PROVINCIA DI VICENZA  
COMUNE DI CORNEDO VICENTINO

**DITTA SCUTARO VINCENZO & FIGLIO S.R.L.**

**PROGETTO IMPIANTO TRATTAMENTO RIFIUTI COSTITUITI DA IMBALLAGGI  
IN PLASTICA E METALLO**

INTEGRAZIONI DI CUI ALLA RICHIESTA PROT. N. 6977 DEL 13 FEBBRAIO 2020  
MARZO 2020

Figura 1. Distanza tra area lavorazione al piano interrato e abitazioni più vicine

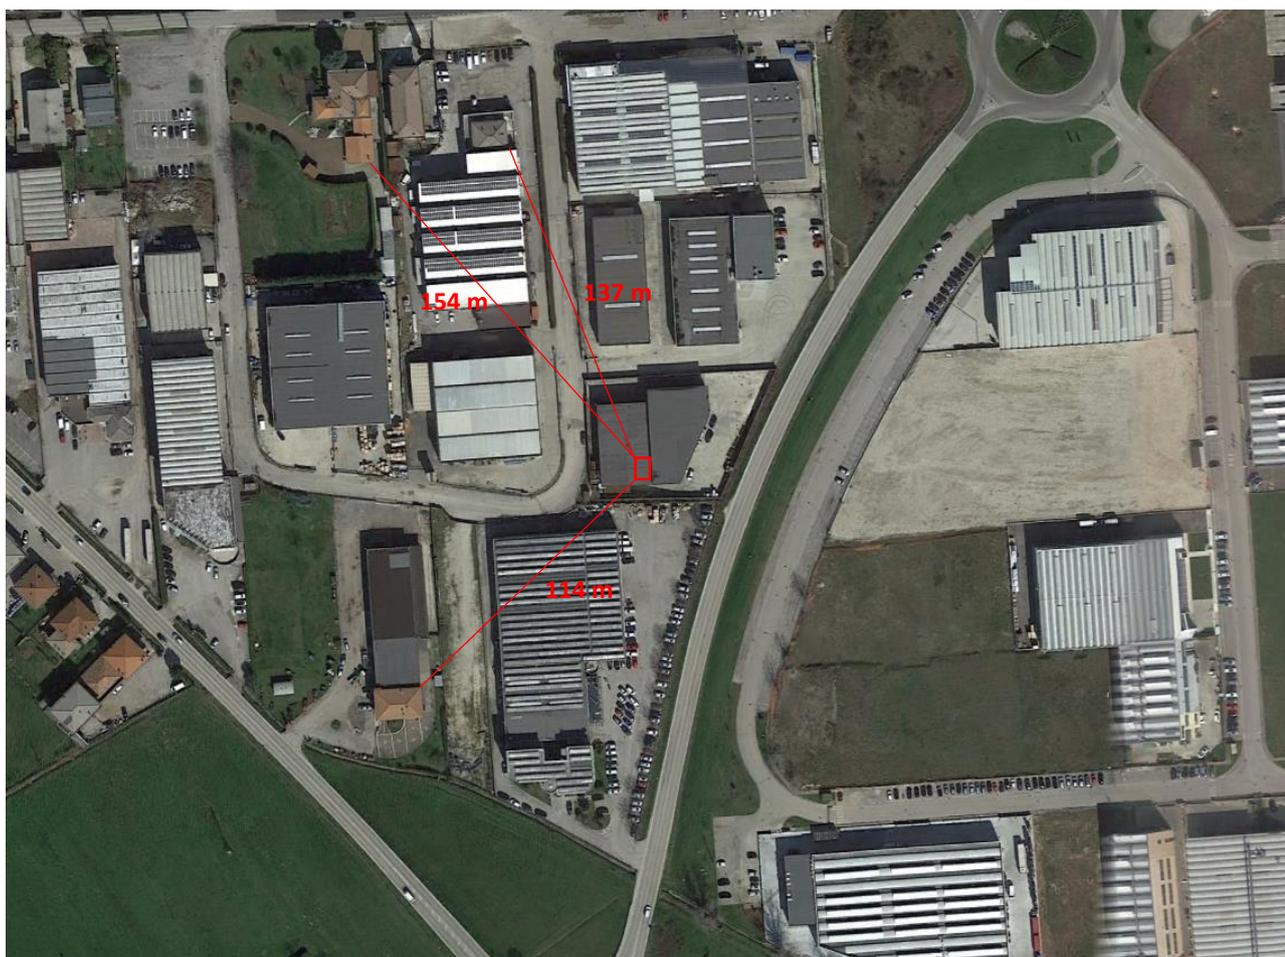
1. *Riverificare il rispetto della distanza minima 100 m prevista dalla Deliberazione Consiglio Regionale 30/2015 considerando tutte le operazioni coinvolte nel processo di recupero (taglio delle cisternette, macinazione, ecc., escluse le operazioni R13).*

- 1) Area lavorazione al piano interrato: si include in Figura 1 la distanza con le abitazioni più vicine.

Si include in Tav. 1 rev.1 il layout aggiornato dell'insediamento. Al fine del rispetto della distanza di 100 m prevista dalla Deliberazione Consiglio Regionale 30/2015 si prendono in esame le 3 aree che la ditta ha a disposizione per il trattamento:

Risulta che tutte si trovano ad una distanza superiore ai 100 m.
